**Raddoppio della linea
Codogno - Cremona - Mantova**

TRATTA CODOGNO- PIADENA

CONTRIBUTO AL DIBATTITO

OGGETTO: NPP 0368 Raddoppio tratta Codogno - Piacenza (CUP J84H17000930009)
**Osservazioni dei soggetti portatori di interesse al Progetto di Fattibilità
Tecnica ed Economica**
**Terreni agricoli ubicati in comune di Sesto e uniti Fg. 22 mapp. 14-42-46-48
Fg. 24 mapp. 9-54-60-61-62 – Fg. 25 mapp. 75-365**

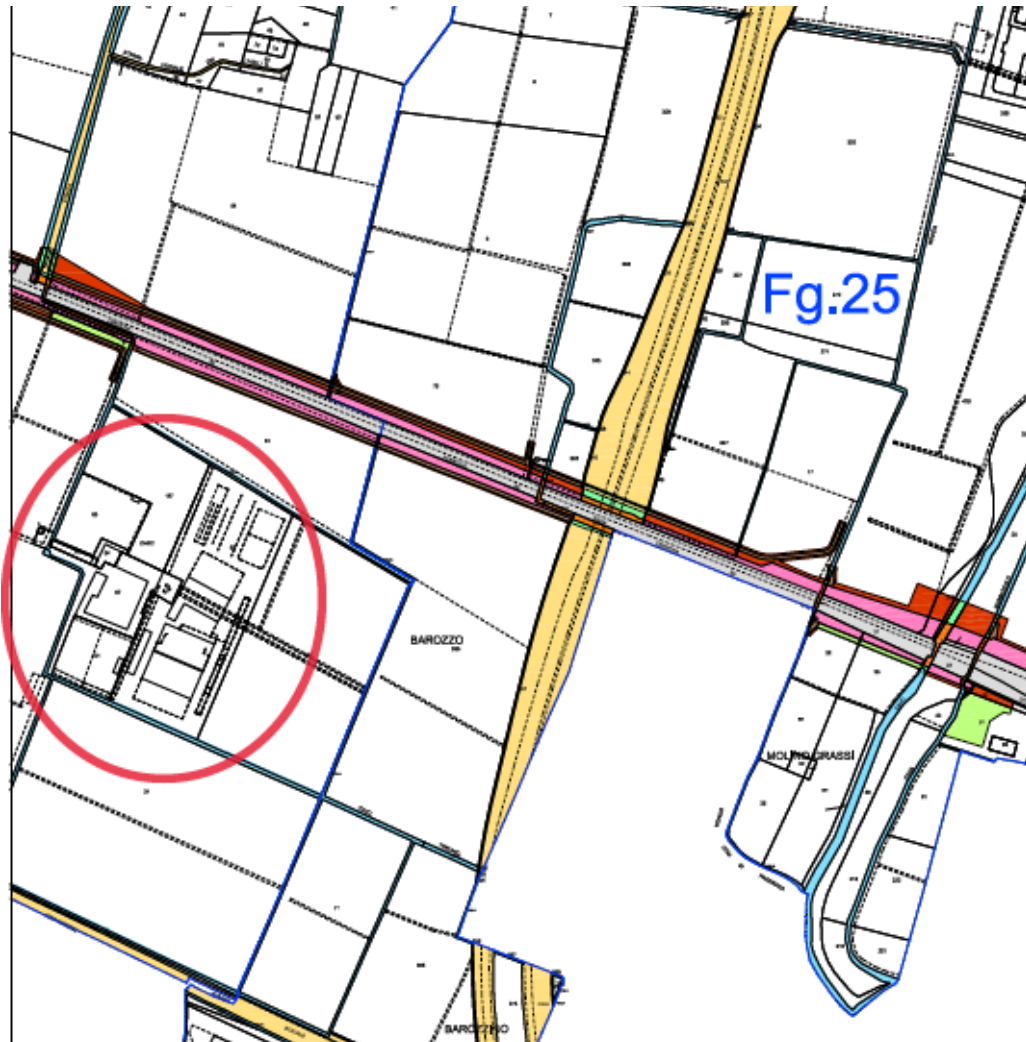
Si segnala il notevole disagio causato dall'opera in progetto a carico della Cascina Barozzo, che vedrà il centro aziendale allontanato dai terreni posti a Nord della sede ferroviaria in quanto, per poterli raggiungere con i mezzi agricoli per le rituali operazioni colturali, si renderà necessario percorrere circa 4 km di strade, anziché qualche centinaio di metri come avveniva prima della soppressione del passaggio a livello di servizio per consentire la realizzazione del secondo binario. Il percorso, oltre a raggiungere la lunghezza di 4 Km, deve necessariamente snodarsi all'interno dell'abitato di Casanova del Morbasco con tutti i disagi e rischi per i residenti e i conduttori dei mezzi agricoli aziendali.

La Cascina Barozzo, per effetto della nuova opera, vedrà il centro aziendale allontanato dai terreni posti a Nord della sede ferroviaria in quanto si renderà necessario percorrere circa 4 km di strade anziché qualche centinaio di metri come avveniva prima della chiusura del passaggio a livello di servizio, soppressione necessaria per la realizzazione del secondo binario
